改善箇所説明図

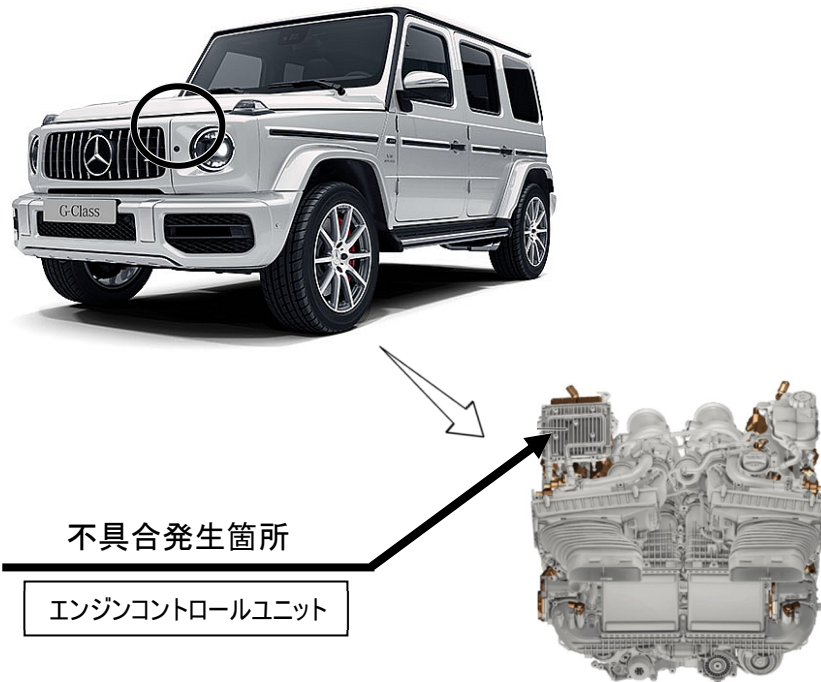
注: は、制御プログラムを書き換える部位を示す。

エンジンコントロールユニットにおいて、制御プログラムが不適切なため、触媒を加熱して暖気するモードで失火することがある。そのため、エンジン警告灯(MIL) が点灯し、対象気筒の燃料噴射が停止することでエンジン振動が増加し、最悪の場合、排出ガス値が規制値を超えるおそれがある。

全車両、エンジンコントロールユニットの制御プログラムを対策された制御プログラムに書き換える。

識別 : 車台番号の付近に黄色の識別ペイントを塗布する
